# Ministero della Transizione Ecologica

**Parere n.364 del 29 ottobre 2021**

<b>Progetto:</b>	<p style="text-align: center;"><i>Parere Tecnico</i></p> <p><b>S.S. n. 106 "Jonica" - Variante all'abitato di Palizzi della SS106 Jonica 2° Lotto dal Km 49+485 al Km 51+750</b></p> <p><b>Lavori di completamento della carreggiata di valle (II° Stralcio funzionale)</b></p> <p><b>Aggiornamento del piano di utilizzo terre ai sensi dell' art.15, c.1 del D.P.R. 120/2017</b></p> <p style="text-align: center;"><b>ID_VIP 6302</b></p>
<b>Proponente:</b>	<p style="text-align: center;"><b>ANAS S.p.A.</b></p>

Nelle figure che seguono particolari del sito Pa15c Riserva in pianta e sezione (stato post operam)

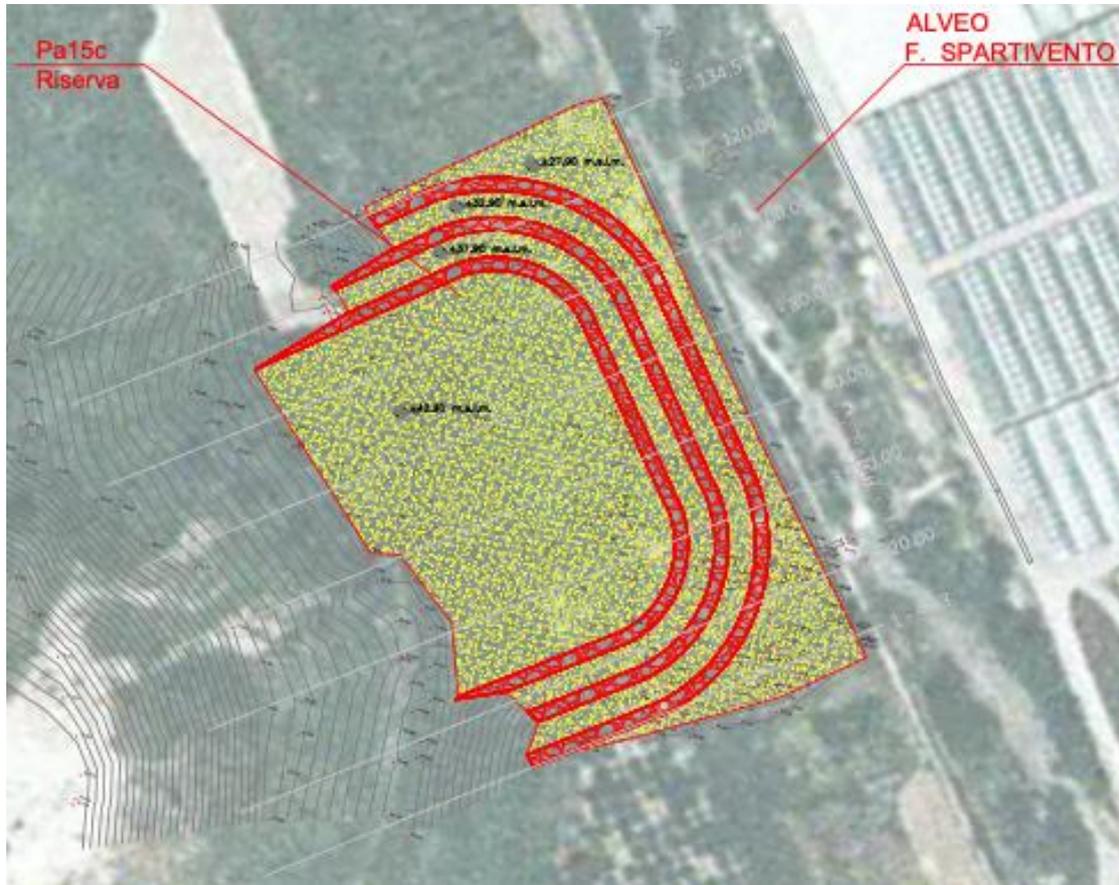
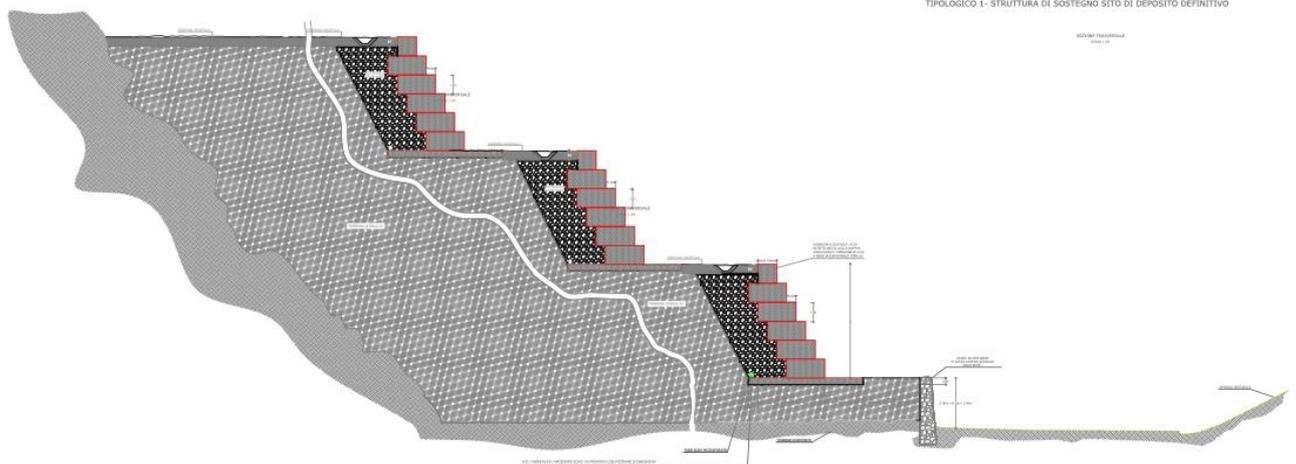
- un miglioramento della percezione paesaggistica.
- che dalla documentazione agli atti, non risulta chiaro a quali dei predetti interventi di miglioramento ambientale si intenda riferire il sito di riserva PA15c, oggetto della Variante;

- che l'intervento di variante, relativo al sito di deposito definitivo PA15c Riserva, non risulta sia stato oggetto di parere da parte dell'Autorità di bacino Distrettuale;

L'eventuale utilizzo dell'area di riserva PA15c sita in località "Fiumara Spartivento", il Piano di Utilizzo Terre deve essere integrato con la seguente documentazione:

- il progetto di sistemazione che evidenzia gli interventi di miglioramento ambientale dell'area indicata come sito di riserva PA15c, atta a dimostrare quanto previsto dall'art 187 comma 7-bis;
- il parere di compatibilità idrogeologica da parte dell'Autorità di Bacino Distrettuale dell'Appennino Meridionale sugli interventi previsti nel sito di deposito definitivo PA15c riserva.

- Di seguito si riporta la sistemazione dei siti PA15a e PA15b in planimetria e sezione

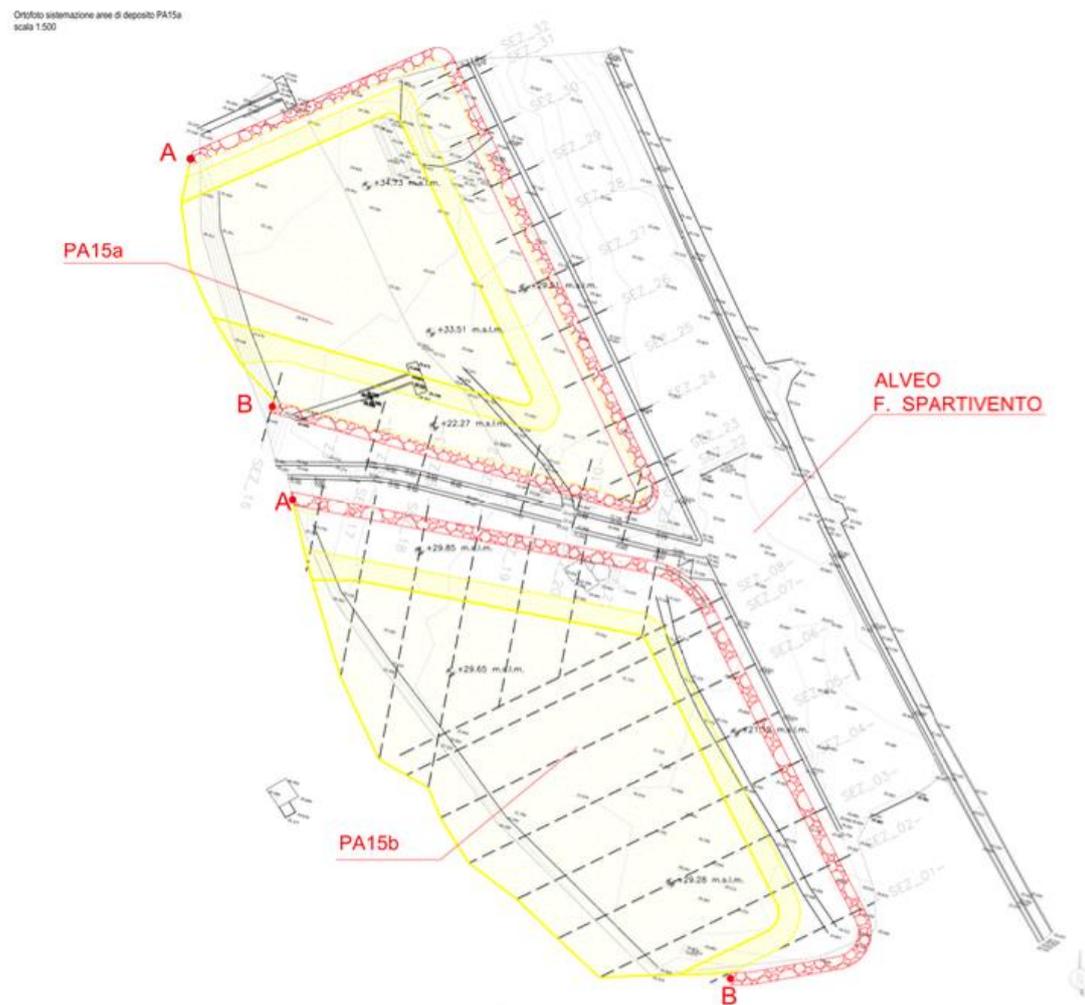
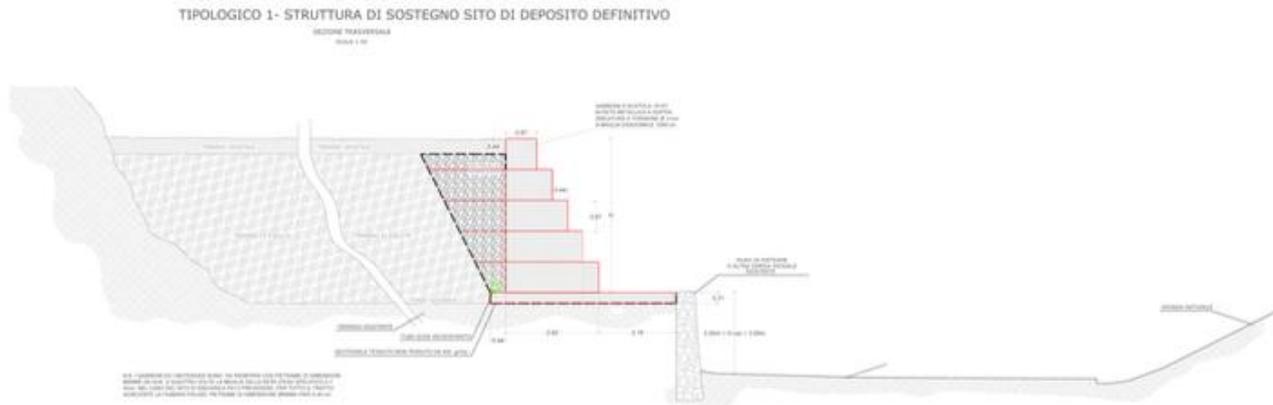
- Pa15a (Fiumara Spartivento);
  - Pa15b (Fiumara Spartivento);
- il Proponente dichiara che il progetto, con i siti in precedenza elencati, ha avuto decreto di compatibilità ambientale DEC/VIA/6385 del 24/08/2001, inoltre i siti di deposito definitivo hanno avuto parere positivo da parte dell'Autorità di Bacino Regionale (prot. n. 3796/ABR del 15.12.2003) e successiva conferma con parere favorevole del Comitato Istituzionale dell'Autorità di Bacino Regionale (delibera n. 3 del 29/01/2004). I due dei siti della Fiumara Palizzi (Pa3a e Pa3b) sono stati in passato già utilizzati per l'abbancamento dei materiali in esubero appartenenti al precedente appalto per la realizzazione della carreggiata di monte.
